Hafnarfjörður Miðbær staðfest 19. sept. 1983
Breytt 30. júní 1994

Breytt tillaga

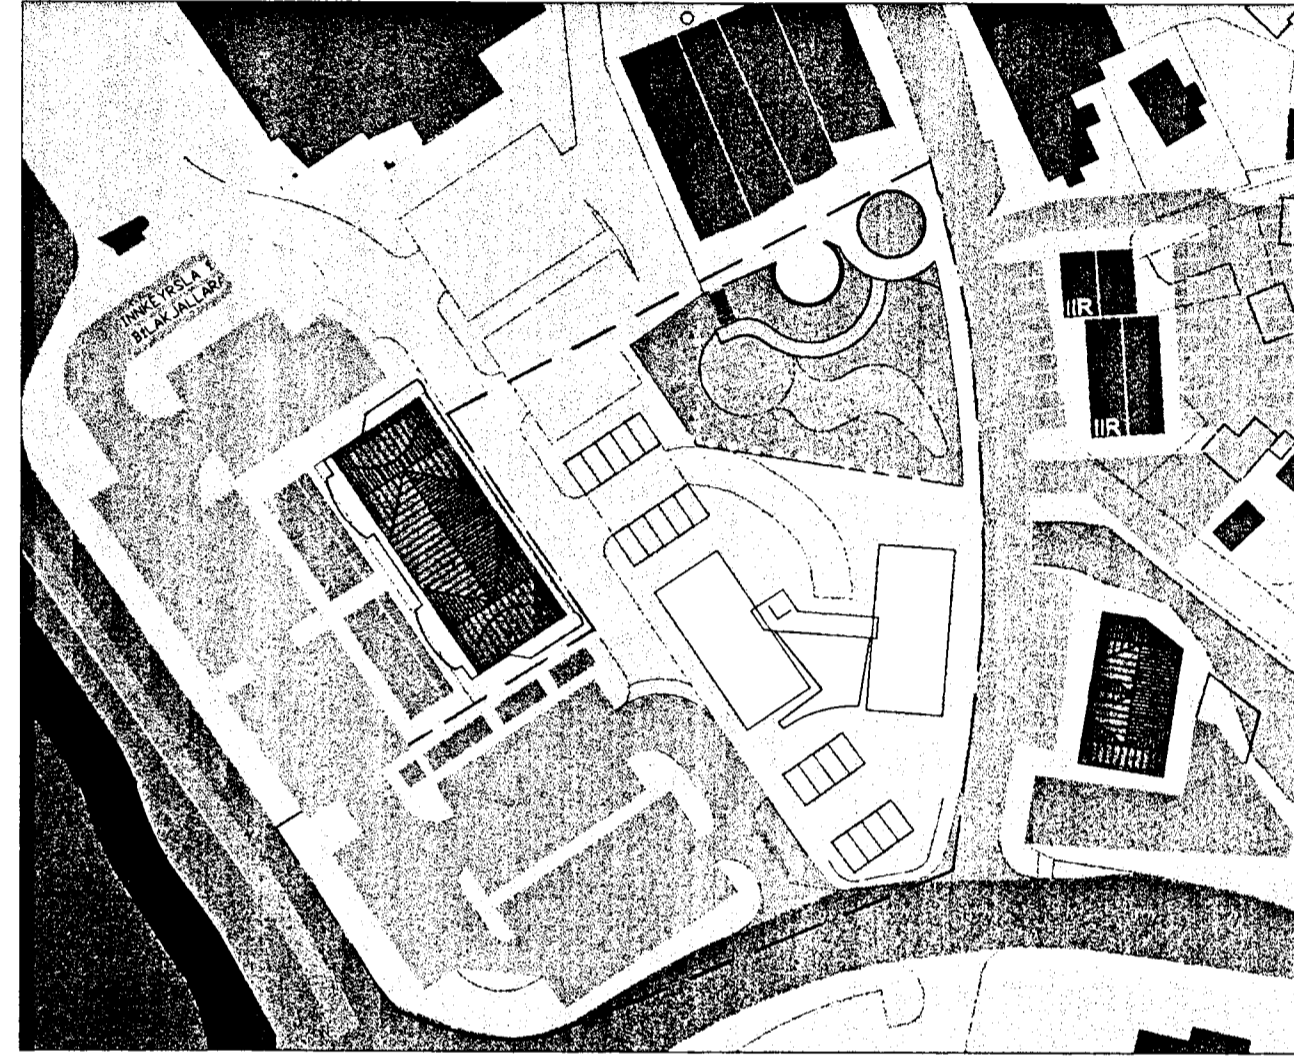
Breytingartillagan felst í að:

- breyting á legu og stærð byggingareits úr 420 m² grunnflöti í 600 m² grunnflöt,
- breyting úr 2. hæðir og ris í 3. hæða byggingu,
- gert er ráð fyrir íbúðum á efri hæðum,
- gert er ráð fyrir skábraut fyrir hugsanlegan bílakjallara, ef sá möguleiki er nýttur,
- bakgarður nýbyggingar sem snýr að Hafnarborg skal útfærður sem hluti af torgmynd,
- gert skal ráð fyrir göngutengslum á mörkum græns svæðis og lóðar,
- felld eru niður áform um að Hamarskotslækur, sem átti að liðast í gegnum svæðið og úr í sjó.
